naše značka  
5003169109  
vyřizuje  
Ing. Martin Majkut  
e-mail  
technici@gasnet.cz  
datum  
15.10.2024

Věc:  
**Cyklostezka Opava - Oldřišov**  
K.ú. - p.č.: Kateřinky u Opavy

Stavebník: Statutární město Opava, Horní náměstí 382/69, 74601 Opava

Účel stanoviska: Povolení stavby - stavební režim (ÚR+SP)

**Příloha: Orientační zakres plynárenského zařízení. Tato příloha je nedílnou součástí stanoviska č. 5003169109 ze dne 15.10.2024.**

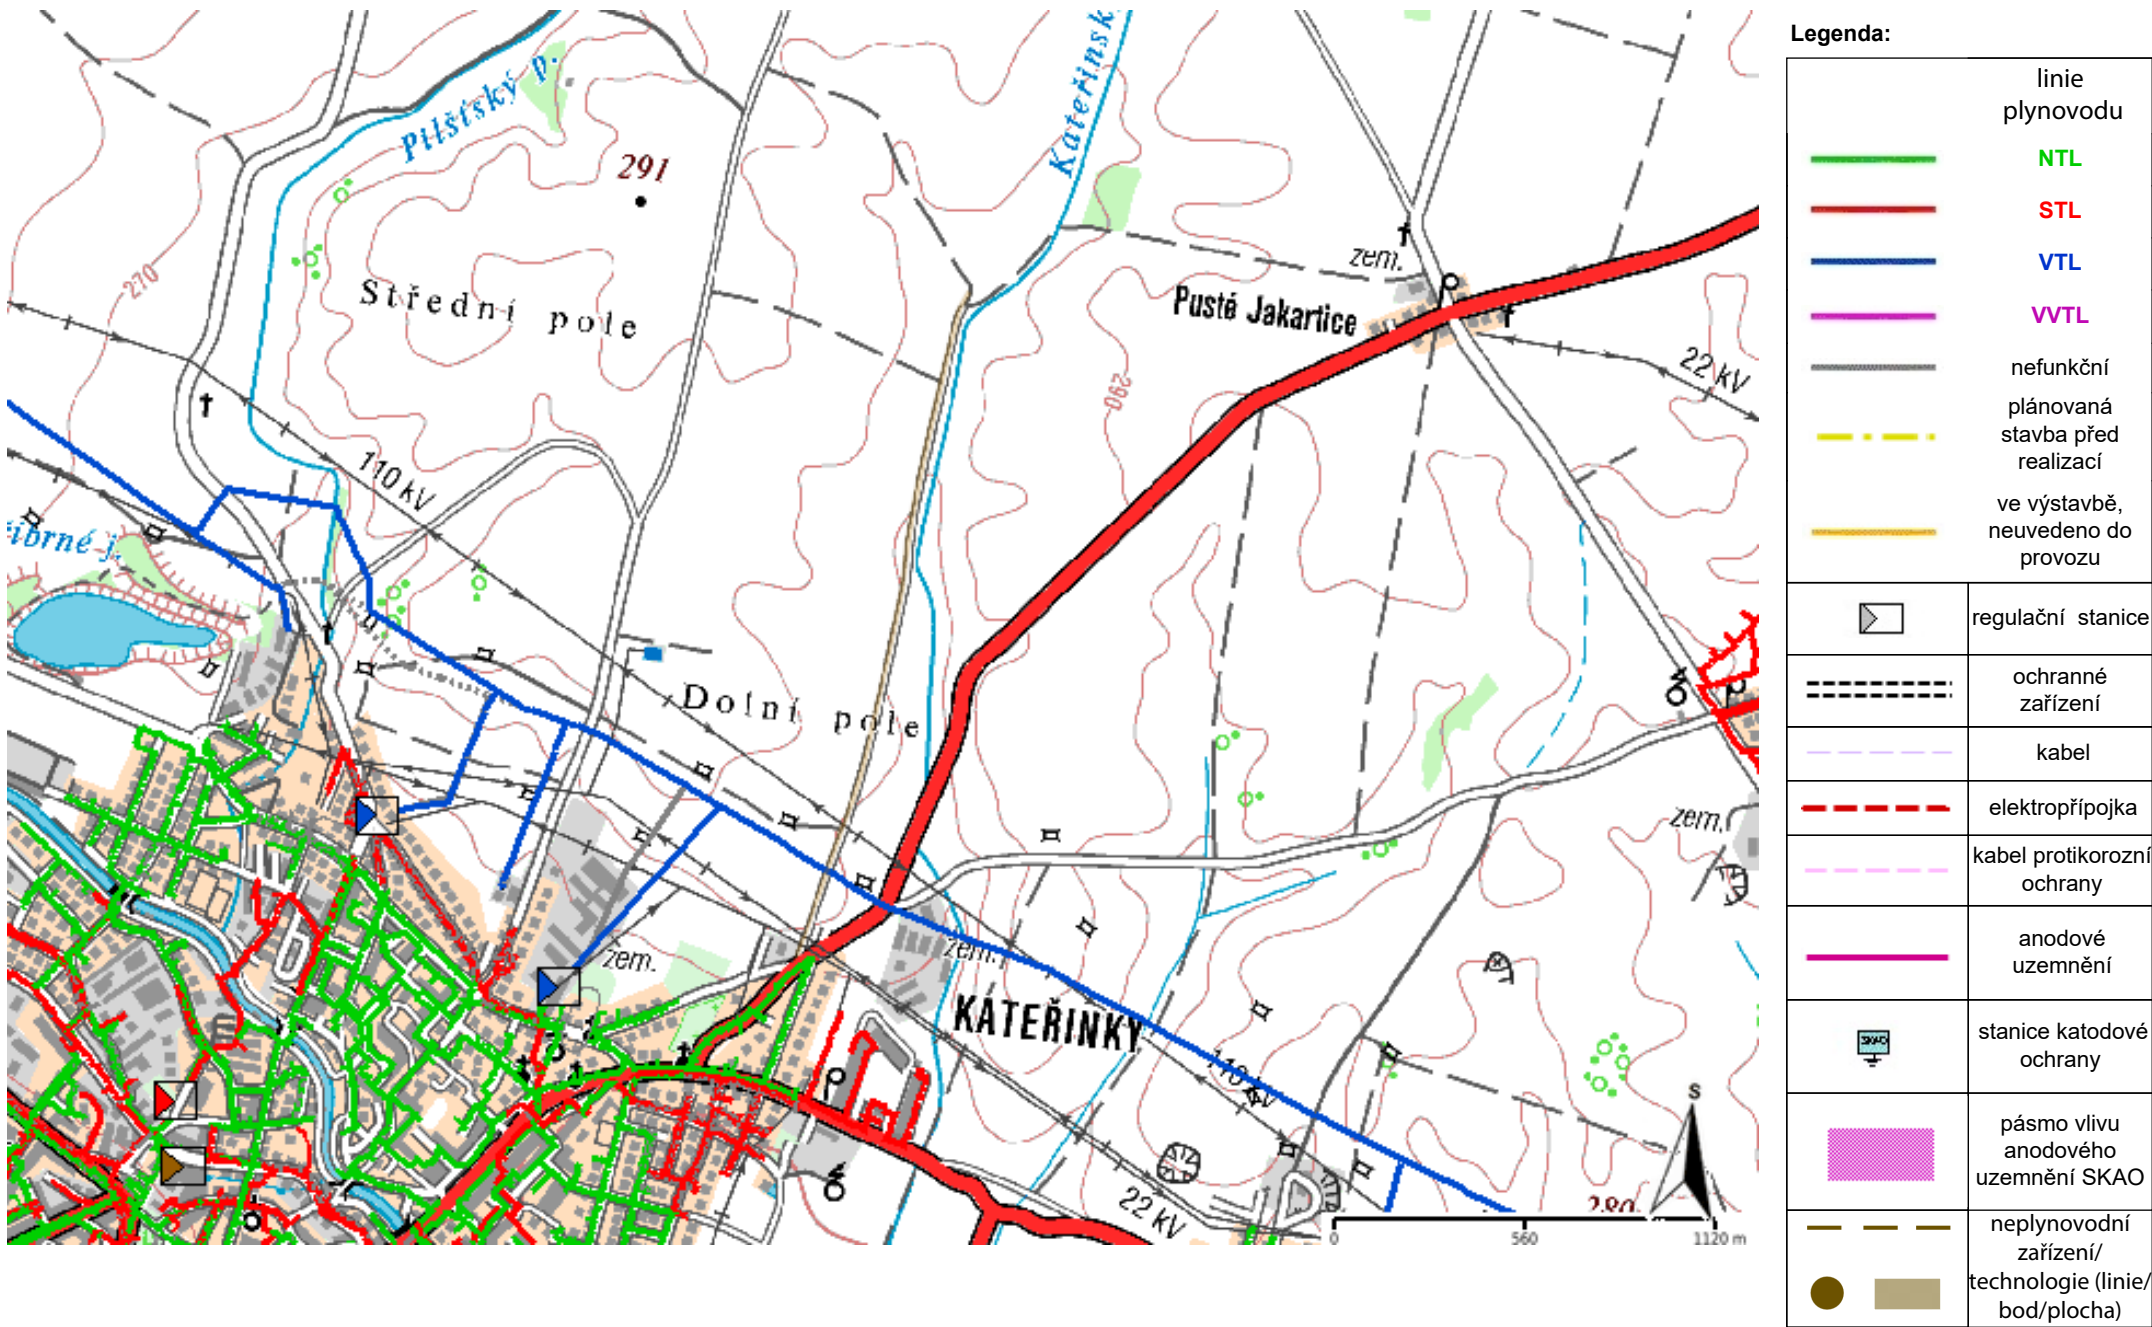
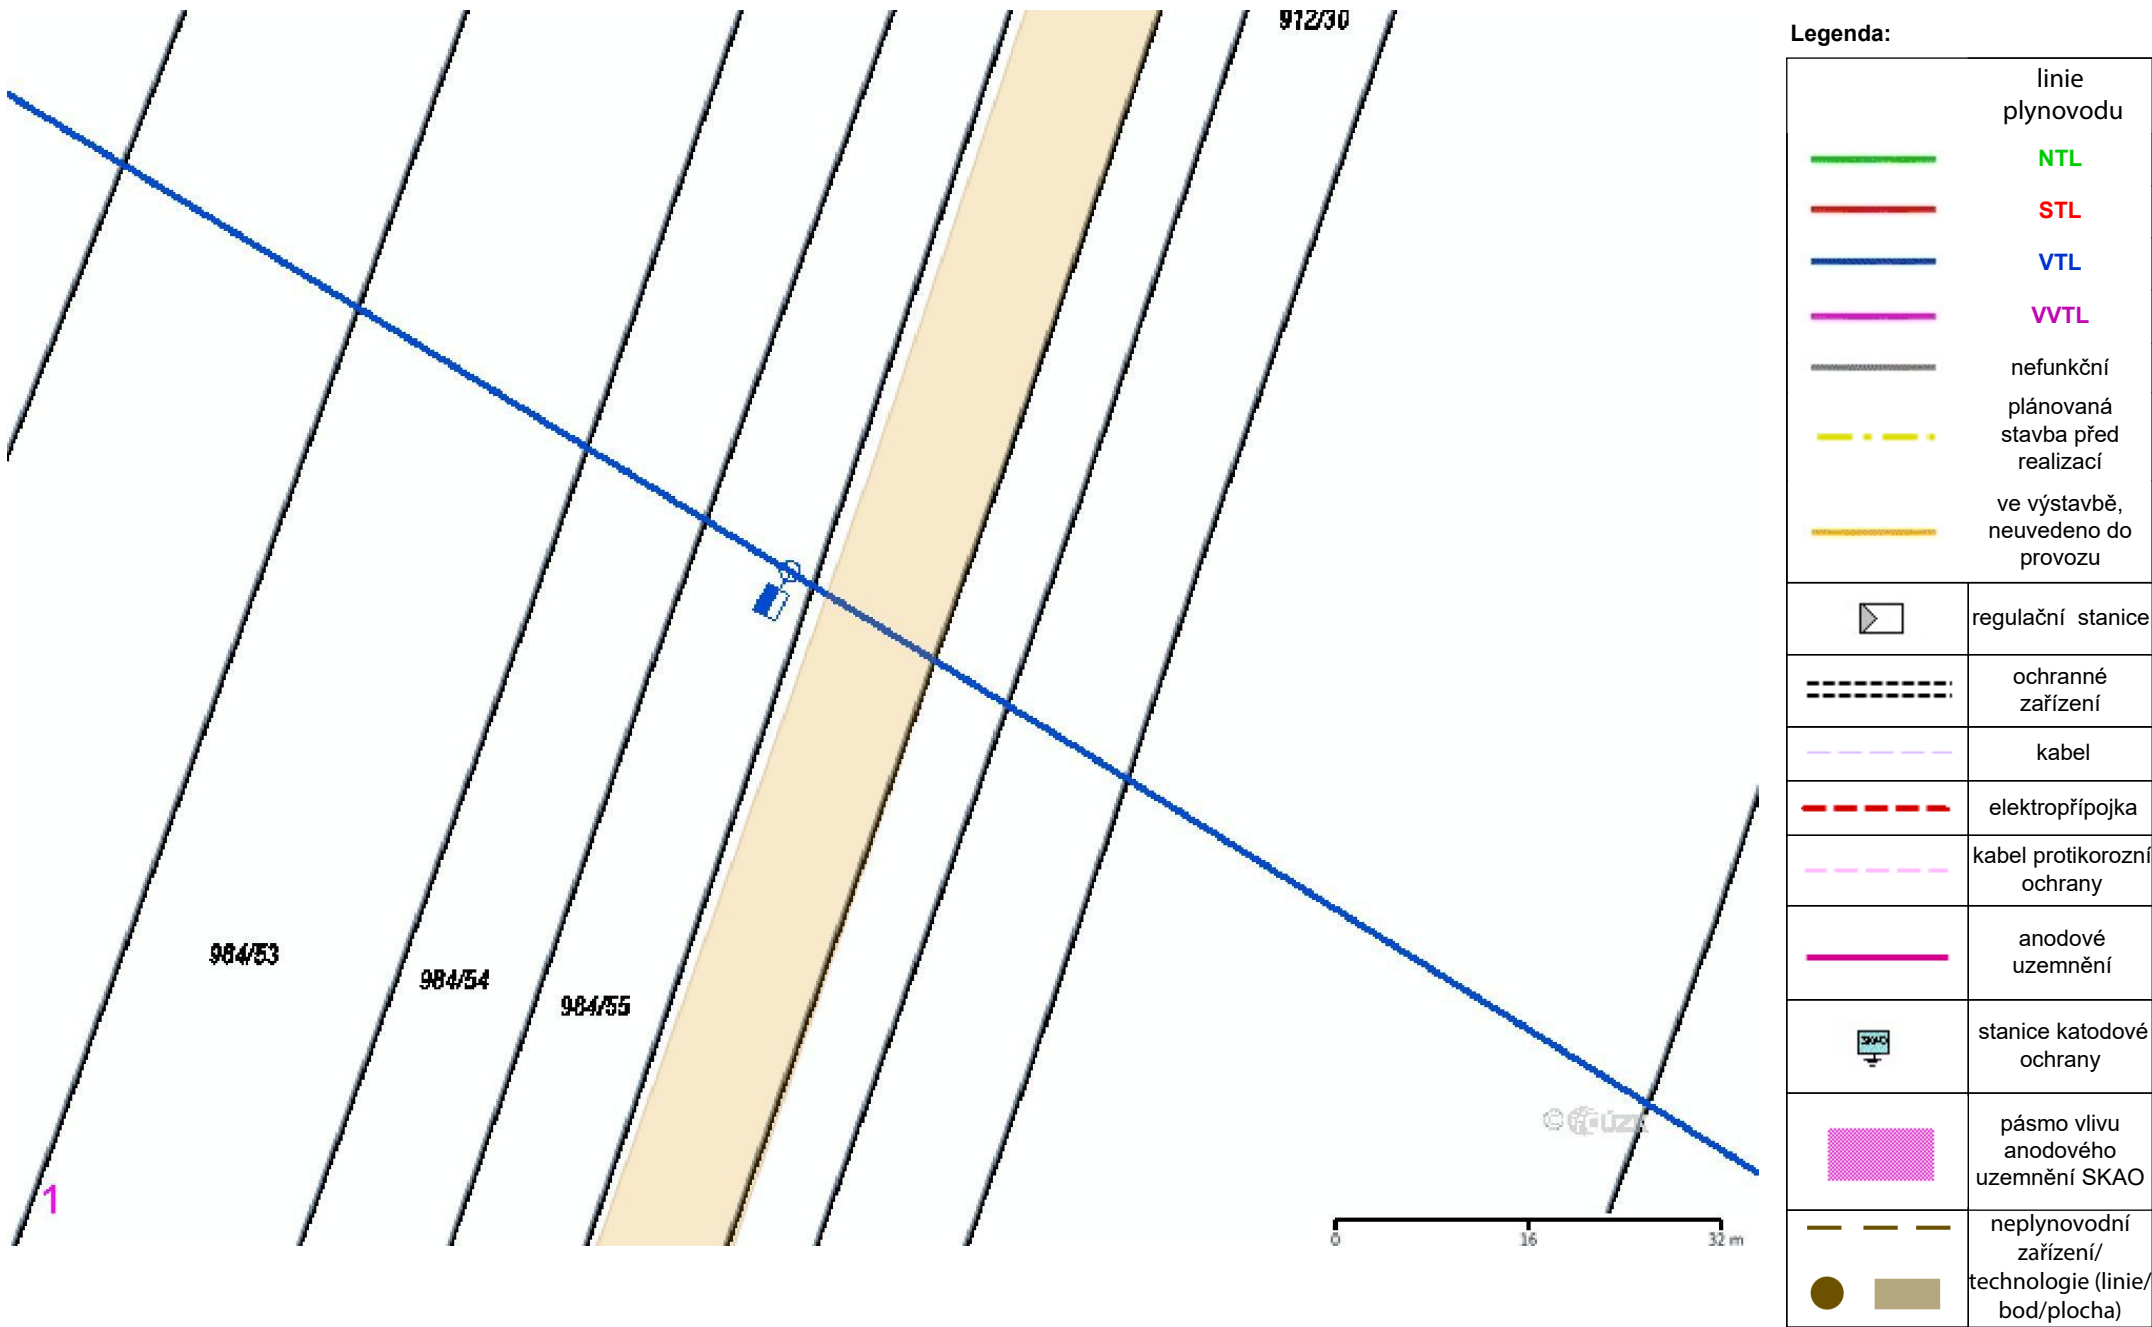
K Vašemu požadavku sdělujeme, že v oblasti plánované stavby (dle předložené situace EMP), se nachází vysokotlaký (dále jen VTL) plynovod DN 300, vč. souvisejícího příslušenství, které je nutno rovněž respektovat.

Bezpečnostní pásmo VTL plynovodu DN 300 je 40 m na obě strany plynovodu.

Ochranné pásmo VTL plynovodu DN 300 je 4 m na obě strany od plynovodu.

- v souběhu s VTL plynovodem vést min. 4 m od plynovodu;
- křížení komunikace s VTL plynovodem navrhnout, pokud možno kolmo, min. však pod úhlem 60°;
- v místě křížení VTL plynovodu s komunikací požadujeme položit nad plynovod silniční panely;
- panely se ukládají kolmo k ose plynovodu do pískového lože min. 0,5 m (a více) nad plynovod a to v celé šíři komunikace;
- komunikaci situovat tak, aby nadzemní příslušenství VTL plynovodu (orientační sloupek, čístačka, propojovací objekt,...) nezasahovalo do tělesa komunikace a zůstalo min. 2 m od kraje komunikace;
- povrch komunikace je libovolně volitelný (asfaltový povrch, zámková dlažba atd.);
- požadujeme zachovat stávající krytí VTL plynovodu (s drobným navýšením krytí lze souhlasit;

Příloha: Ověřená příloha žadatele. Tato příloha je nedílnou součástí stanoviska č. 5003169109 ze dne 15.10.2024.

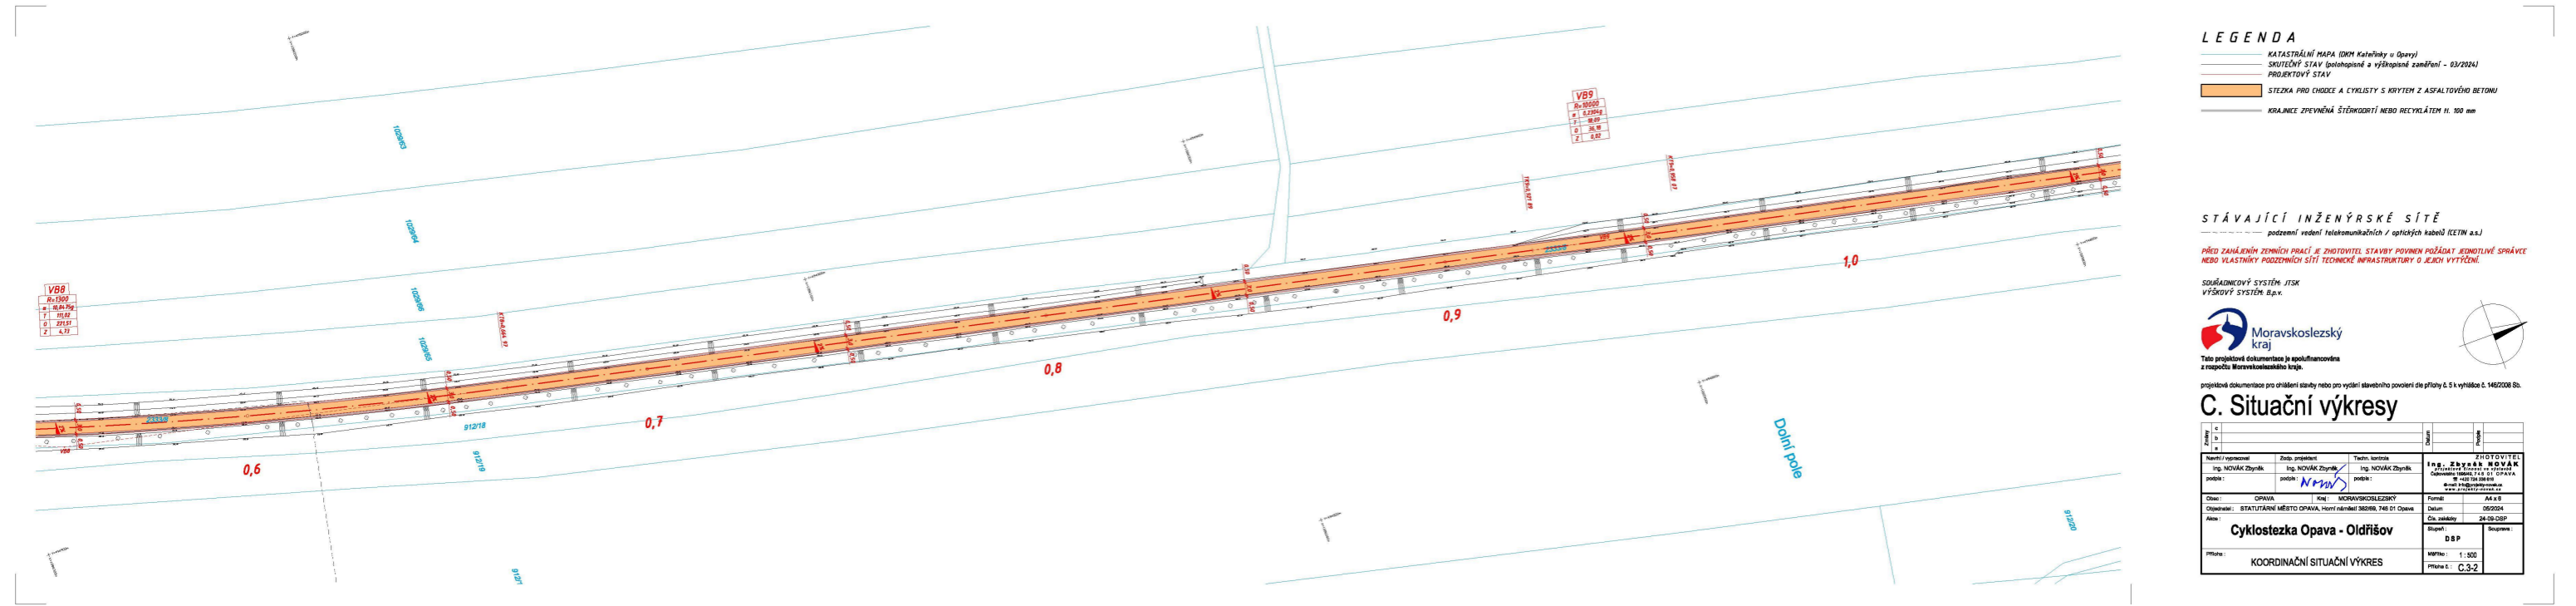
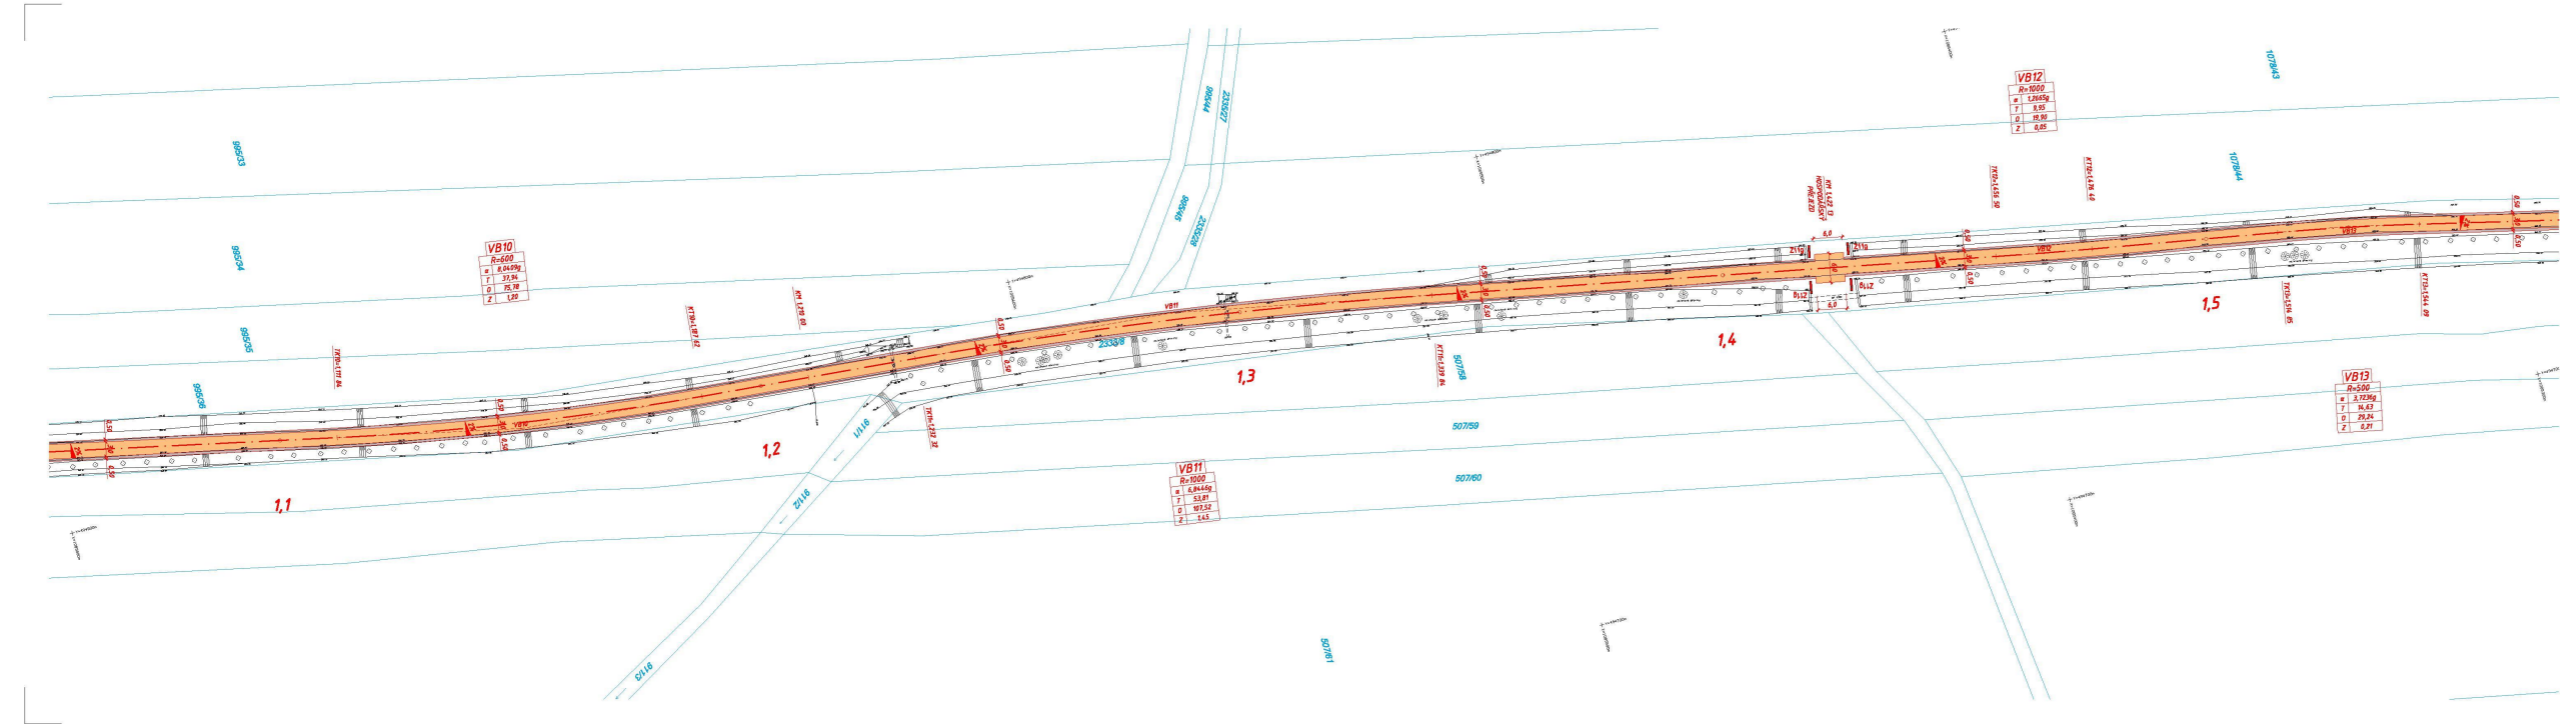
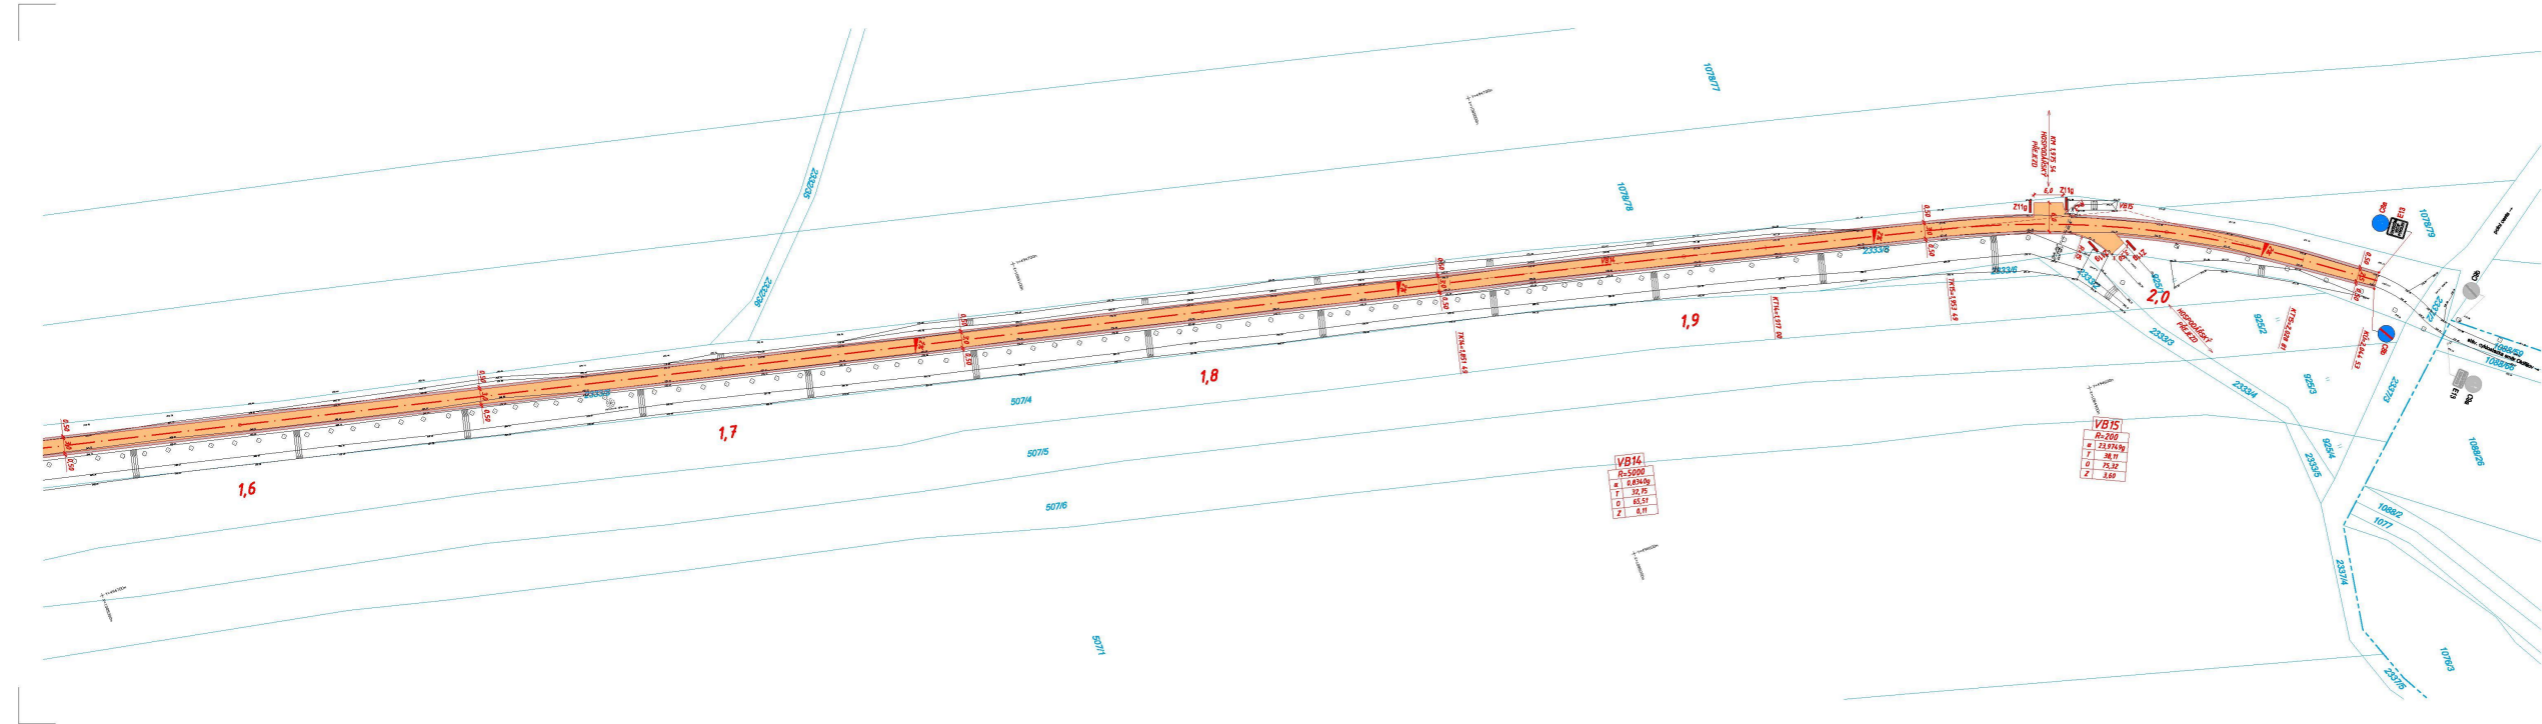
- odvodňovací příkopy v souběhu vést min. 4 m od VTL plynovodu;
- v místě křížení odvodňovacího příkopu s VTL plynovodem požadujeme zachovat minimální krytí VTL plynovodu 0,5 m a dále doporučujeme v místě křížení položit na dno příkopu betonové žlaby a nebo příkop zatrubnit;
- vsakovací jámky situovat min. 4 m od VTL plynovodu;
